2025 年 1 月

株式会社ミスミ
日本企業体
日本企業体 配線部品事部

「光コード型・屋内用・マルチモード」 仕様変更のご案内

光コード型・屋内用・マルチモード

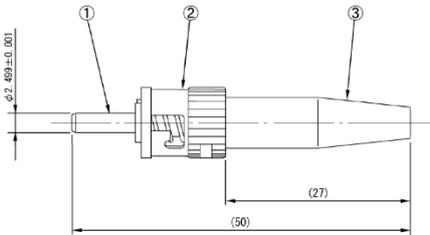
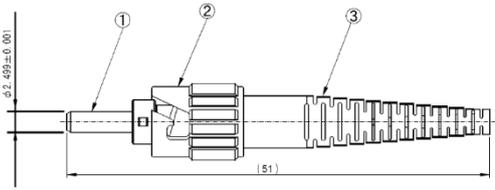
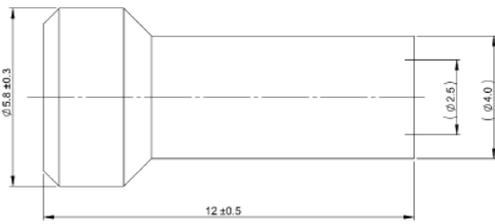
下記のとおり「光コード型・屋内用・マルチモード」の ST コネクタ現行メーカーの生産終了に伴い他メーカー ST コネクタへ商品仕様を変更いたします。

現行品	仕様変更後
外観参考 イメージ		
相違点	キャップ色：黒 ブーツ材質：ゴムブーツ	キャップ色：白 ブーツ材質：プラスチックブーツ (スリット入)
寸法		
寸法 注釈	①フェルール ②カップリング ③ゴムフード	①フェルール ②カップリング ③プラスチックブーツ
キャップ 寸法

部材変更後の性能差異はなく、同等品としてご使用いただけます。

2025年1月受注分より
